Bieżące modyfikacje gaźników BING w silnikach ROTAX® typ 912, 914 oraz 582 UL mod.99/mod.17 (wszystkie wersje)

ATA System: 73-00-00 Układ paliwowy

INSTRUKCJA SERWISOWA

Rys. 1
Dźwignie przepustnicy STARA i NOWA

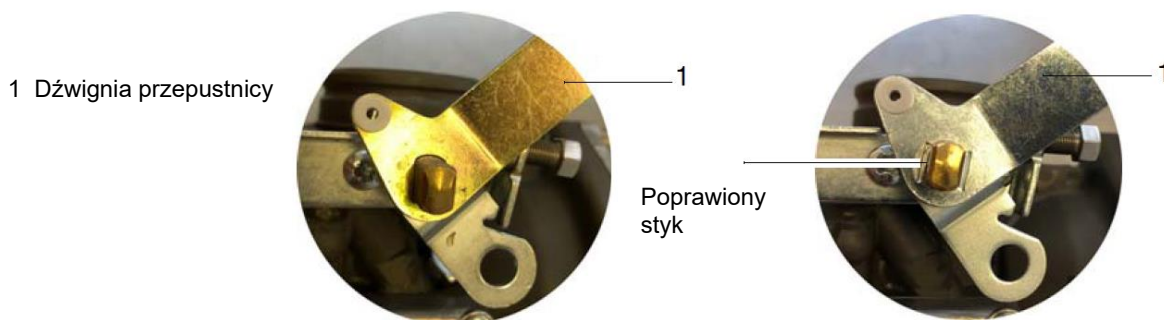
Dźwignie przepustnicy (1) zostały zastąpione na dźwignie z wciskany nacięciem, które zapewnia lepsze połączenie z osią przepustnicy. Zmienione dźwignie przepustnicy nr kat. 963026 dla gaźnika 1/3 i nr kat. 963021 dla gaźnika 2/4

Gaźnik nr kat 892500	Od S/N 171420 włącznie
Gaźnik nr kat 892505	Od S/N 171421 włącznie
Gaźnik nr kat 892520	Od S/N 171517 włącznie
Gaźnik nr kat 892525	Od S/N 171501 włącznie
Gaźnik nr kat 892530	Od S/N 171748 włącznie
Gaźnik nr kat 892535	Od S/N 171679 włącznie

Rys. 2
Kołki komory pływakowej

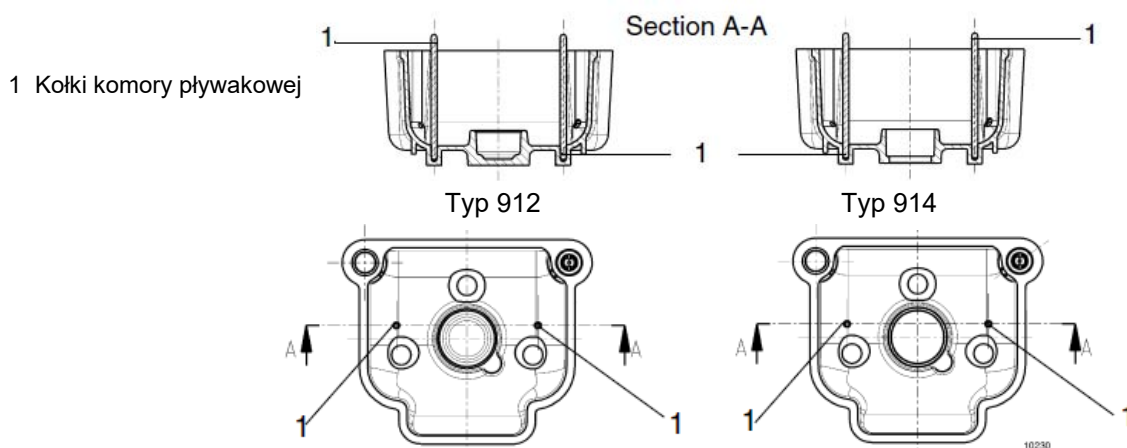
Mocowanie kołków (1) w komorze pływakowej: zamiast otworu przelotowego w dolnej części komory pływakowej zastosowano ślepy otwór. Kołki są teraz o około 2 mm dłuższe (0,078 in). Numery katalogowe dla zmienionych komór pływakowych są wymienione w sekcji 2.4 niniejszej Instrukcji Serwisowej.

Gaźnik nr kat 892500	Od S/N 171420 włącznie
Gaźnik nr kat 892505	Od S/N 171421 włącznie
Gaźnik nr kat 892520	Od S/N 171517 włącznie
Gaźnik nr kat 892525	Od S/N 171501 włącznie
Gaźnik nr kat 892530	Od S/N 171748 włącznie
Gaźnik nr kat 892535	Od S/N 171679 włącznie

Rys. 3
Tarcze przepustnicy STARA i NOWA

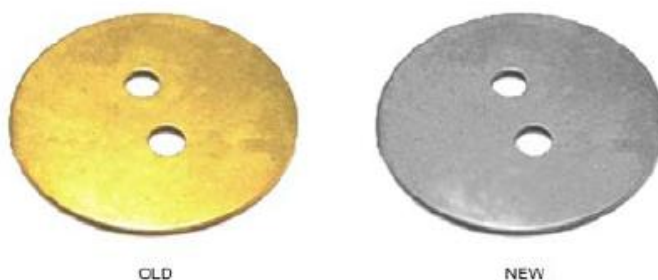
Tarcze przepustnicy wykonywane są obecnie w procesie frezowania zamiast wykrawania. Nr katalog. Tarczy przepustnicy 963666.

Gaźnik nr kat 892500	Od S/N 171420 włącznie
Gaźnik nr kat 892505	Od S/N 171421 włącznie
Gaźnik nr kat 892520	Od S/N 171517 włącznie
Gaźnik nr kat 892525	Od S/N 171501 włącznie
Gaźnik nr kat 892530	Od S/N 171748 włącznie
Gaźnik nr kat 892535	Od S/N 171679 włącznie

Rys. 4
Pływaki STARE i NOWE

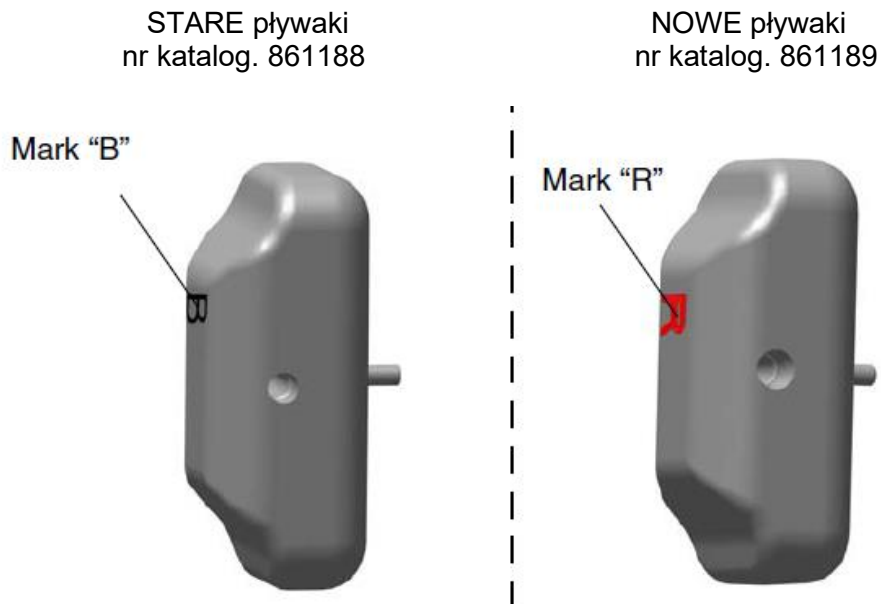
Nowe pływaki nr katalog 861189 zostały wprowadzone od:

Jak podano w IOT-Liniowa pozwól aby pływaki schły przez 1- 2 minuty. Waż tylko suche pływaki. W żadnym wypadku waga (obydwu pływaków razem) nie może przekraczać 7 gramów. Dotyczy to zarówno starych jak i nowych pływaków. Patrz IOT-Liniowa rozdz. 12-20-00.

Nowe pływaki nie posiadają już oznaczeń w postaci kropek, ale jako znaki identyfikacyjne posiadają oznaczenia „B” oraz „R”

Gaźnik nr kat 892500	Od S/N 185575 włącznie
Gaźnik nr kat 892505	Od S/N 185690 włącznie
Gaźnik nr kat 892520	Od S/N 185475 włącznie
Gaźnik nr kat 892525	Od S/N 185630 włącznie
Gaźnik nr kat 892530	Od S/N 185425 włącznie
Gaźnik nr kat 892535	Od S/N 185326 włącznie

Rys. 5
Części gaźnika

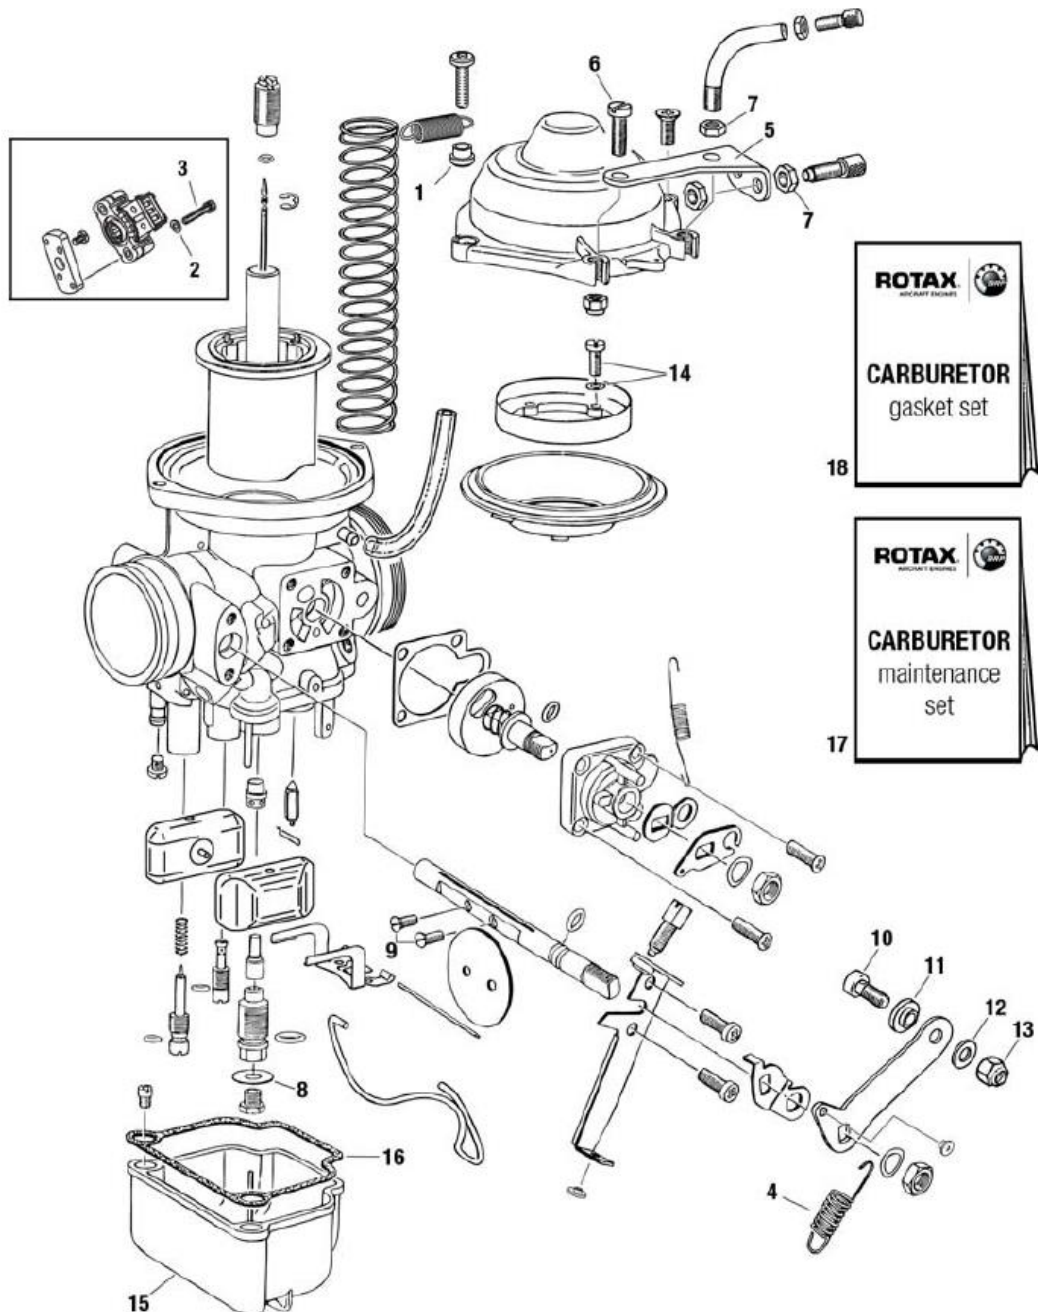
WSKAZÓWKA: Ze względu na zmieniające się przepisy wszystkie wymienione poniżej poszczególne części są teraz wolne od chromu CR6 +.

Materiał uszczelki (poz. 16) komory pływakowej (poz. 15) został zmieniony na materiał na bazie Vitonu z nowym numerem katalog. 830721. Tę nową uszczelkę można zastosować zamiast wcześniejszych uszczelki papierowych lub korkowych nr kat. 830720/830724/830728

W ciągłym procesie w kompletach uszczelek oraz zestawach remontowych wprowadzane będą różne modyfikacje:

Poz.	Nr katalog.	Nazwa	Zastosowanie
17	889534	Zestaw remontowy	912/912S
17	889536	Zestaw remontowy (w procesie standaryzacji zostanie on ostatecznie zastąpiony przez nr katalog. 889534)	914
18	996949	Zestaw uszczelek gaźnika	582 UL MY 99/MY 17
